**CCR-VIA -- COMITATO DI COORDINAMENTO REGIONALE PER LA  
VALUTAZIONE D'IMPATTO AMBIENTALE**

**Giudizio n° 3495 del 09/09/2021**

**Oggetto:** Rinnovo ed ampliamento cava

Progetto per il rinnovo dell'autorizzazione con ampliamento per la sistemazione finale di una cava di calcare nel bacino estrattivo denominato "Via degli Api"

Tav. 4 Sezioni SEI

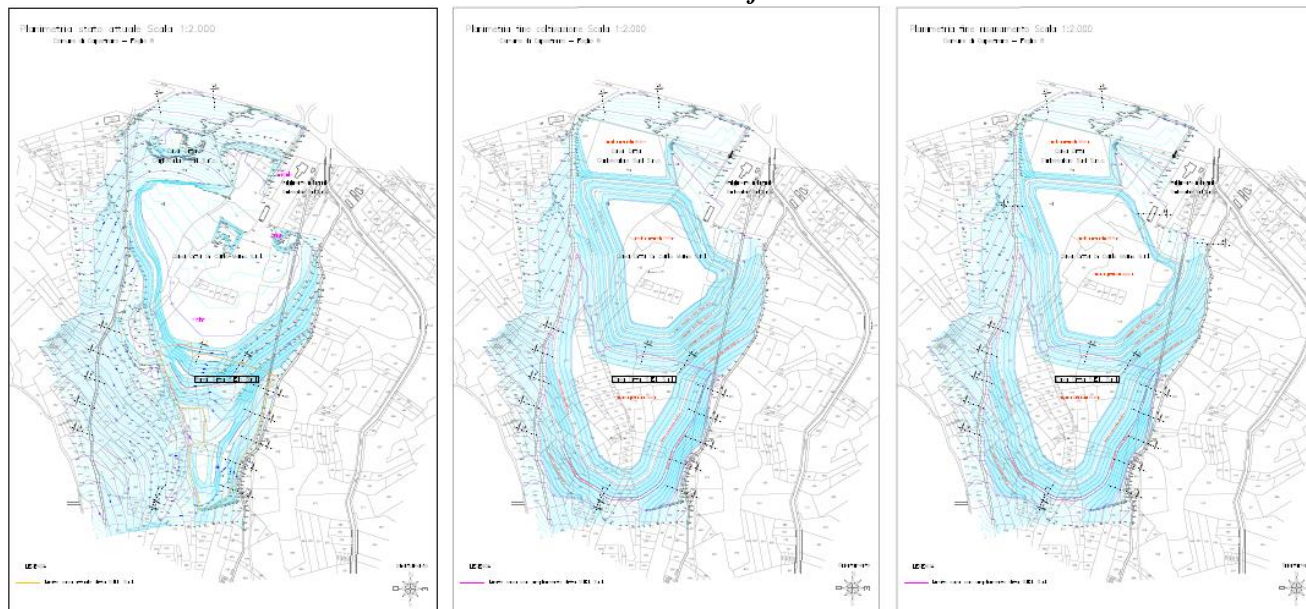
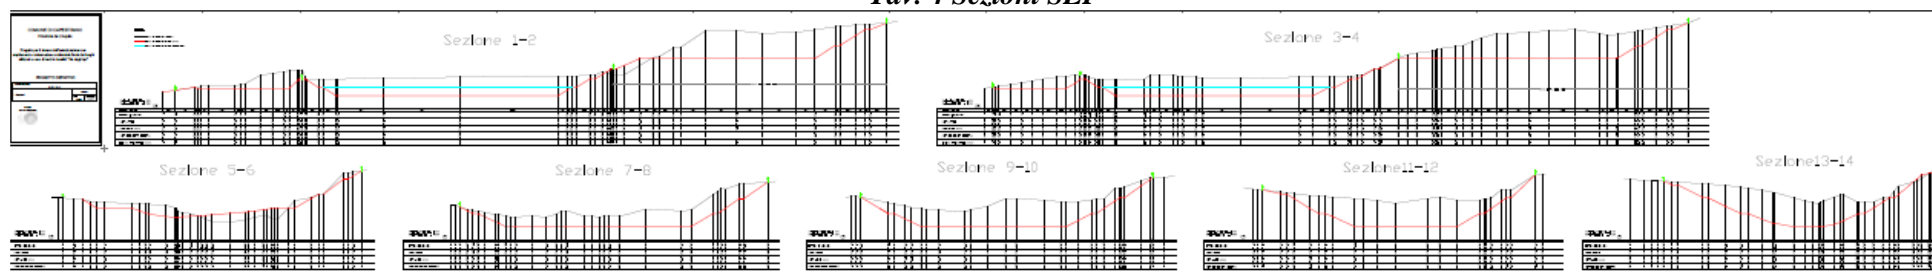
2. È necessario fornire le sezioni di ripristino dell’area per tutte le sezioni prodotte;
3. Dovrà essere verificata la correttezza della sezione 5 – 6, in quanto il profilo di fondo scavo della cava, in una porzione, è posto più in alto rispetto all’attuale profilo dello stato di fatto;

il proponente, nel documento *“Integrazioni alla relazione SIA”* dichiara: *“Viene allegata la planimetria richiesta che contiene la rappresentazione del fondo scavo con isoipse ogni 50 cm., le restanti sono quelle di progetto aggiornate per motivi di leggibilità. Del resto la rappresentazione a scala minore viene ottenuta direttamente dal programma che elabora le curve di livello raffittendole ed i calcoli che il programma stesso esegue non vengono influenzati dal fattore di scala. Le sezioni progettuali con l'indicazione anche dei profili di rilascio finale sono state rielaborate nel disegno allegato 4 denominato “Sezioni”.*

PLANIMETRIA DELL'INSEDIAMENTO PRODUTTIVO

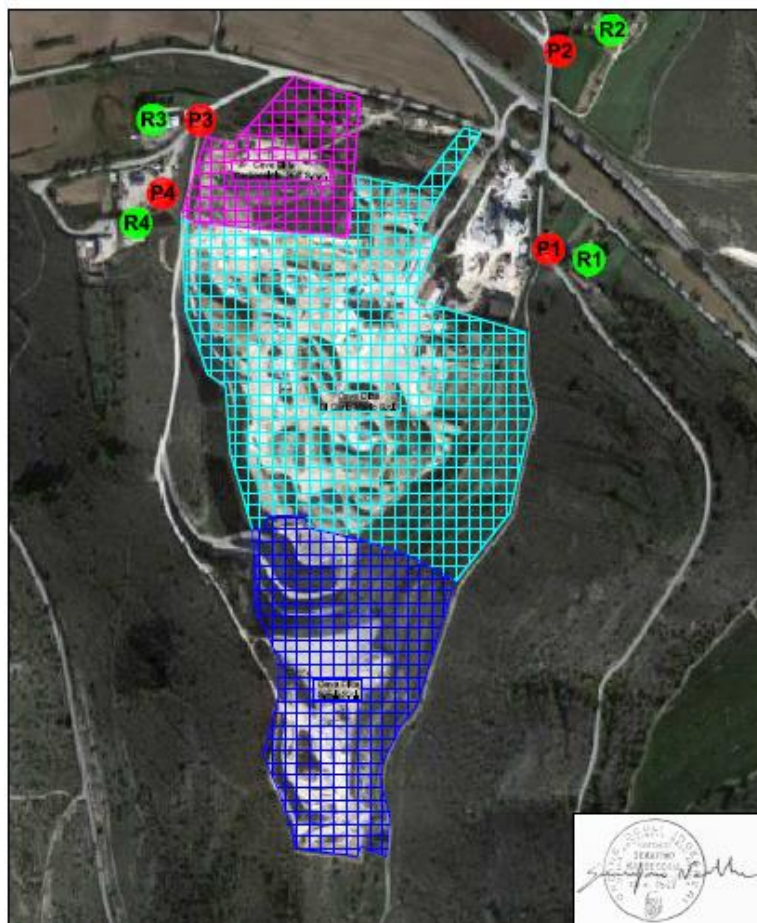
**In relazione al p.to 3 – f) del Giudizio 3263/20: “La planimetria di individuazione dei recettori e dei punti di misura per l’impatto acustico riporta i punti di misura retrostanti ai recettori. Occorre pertanto chiarire se questo rappresenta un refuso, ed in tale caso ripresentare la planimetria corretta”,** il proponente ha presentato il documento “Planimetria fonometrica aggiornata”, riportata di seguito.
